拉合尔水与污水管理项目（LWWMP）

AIIB项目编号P000074合同编号0074-PAK-01

第一次标前会议纪要

**拉合尔污水与排水管理项目（LWDMP）——从LARECHS COLONY至
GULSHAN E RAVI的污水系统，拉合尔（采用非开挖技术）**

ULTIMATE DISPOSAL STATION 132/11 KV GRID SPACE & TRANSFORMERS, PANELS, TRENCH LAYOUT	
DATE:-	NOVEMBER, 2025
DRAWING NO.:-	LW - TD - 492

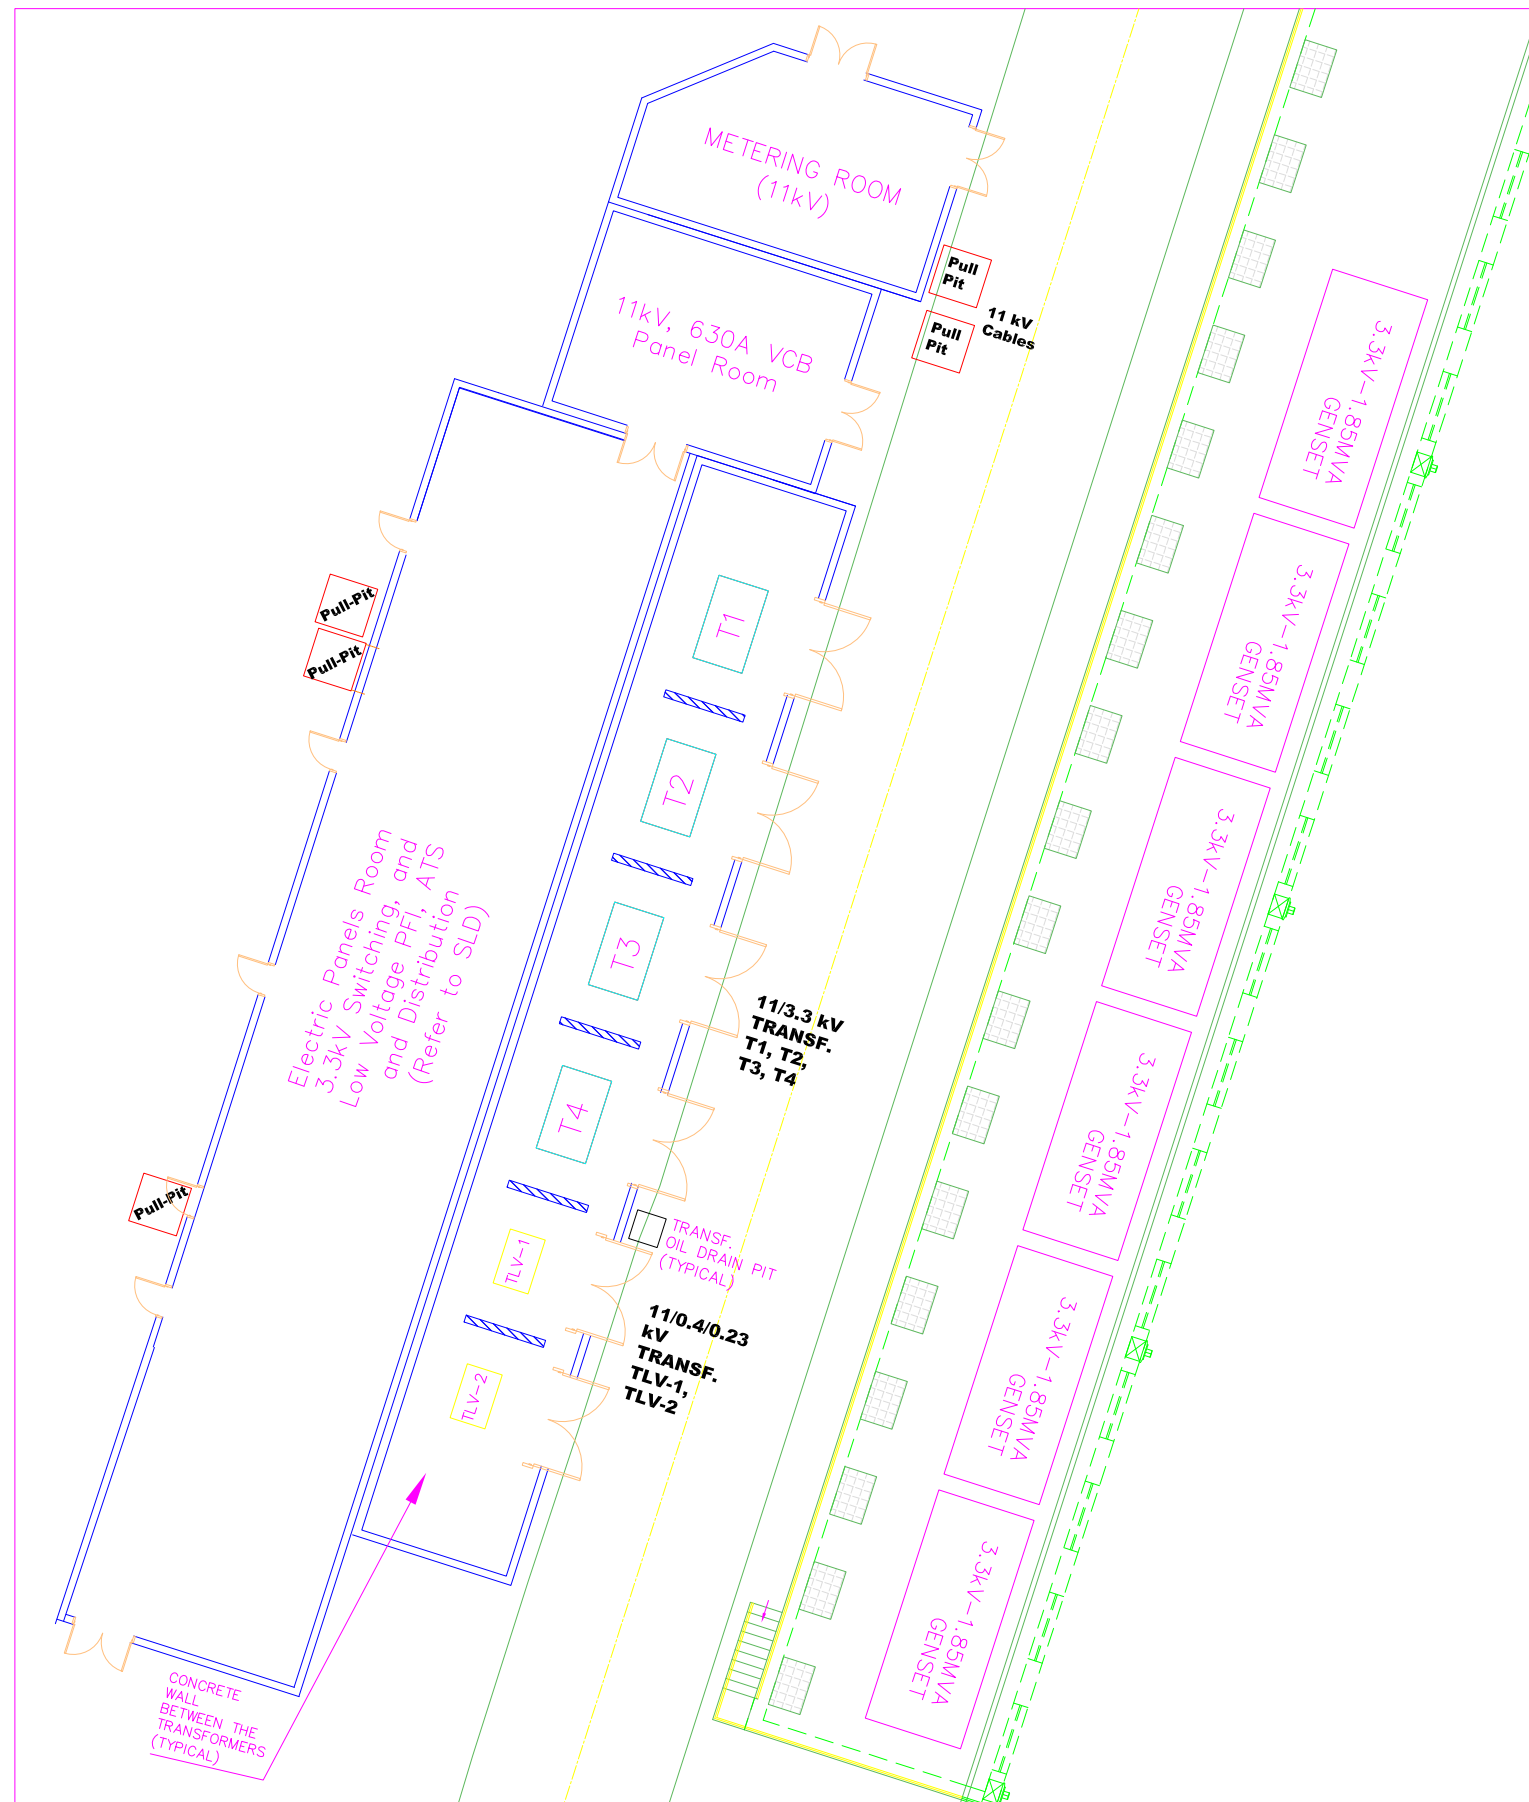
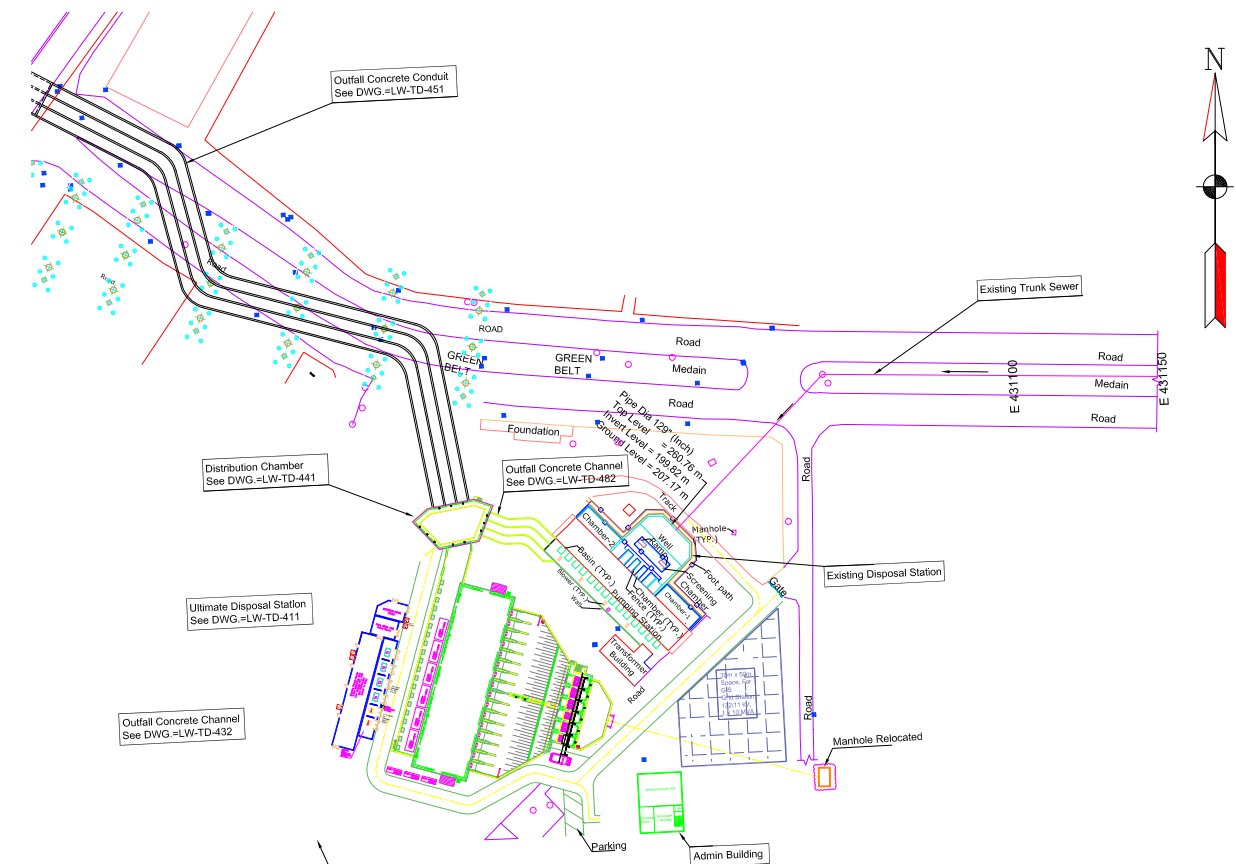
序号	参考章节	疑问	业主的答复
		各相应位置的电源，用于为机械设备及仪表供电。承包商有责任核实各现场现有供电的充足性与可靠性，并作出任何必要安排以确保稳定、连续的运行。 1) 按照所述要求，承包商应从最近的公用设施电源安排供电。然而，必须强调，公用设施供电可能因负荷、馈线跳闸或维护活动而中断。鉴于这些潜在中断，仅依靠公用设施供电，要实现要求中所述的真正不间断运行，实际上可能无法实现。这些外部因素超出承包商的控制范围，可能导致临时停电，影响系统性能。因此，投标人请求贵方确认公用设施电源供电在不可中断性方面存在的这一固有局限。 2) 由于与公用设施连接相关的范围在现阶段无法完全确定，请求业主拨出一笔暂定金额，以充分涵盖所有相关费用及不可预见费。	2) 请参阅我们对序号67的回复。
70.	Volume-3，第二部分，第6节 - 业主要求，招标图纸。总平面布置图泵房（图号LW-TD-402）Volume-3，第二部分，	在结合审查两份图纸时，观察到行政楼和通道与电气建筑/设施重叠。投标人的理解是，为承包商工作范围内包含的建筑、设备及其他基础设施工程提供充足空间应是业主的责任。请确认。	需澄清的是，更新后的开关设备及相关电气设施，包括132/11kV网络区域、变压器、配电盘和电缆沟布置，可如附件J所附更新图纸（图号492和493）所示，布置在泵房相邻及外部。此外，控制室及所有相关附件应位于行政/办公建筑内的专用楼层。
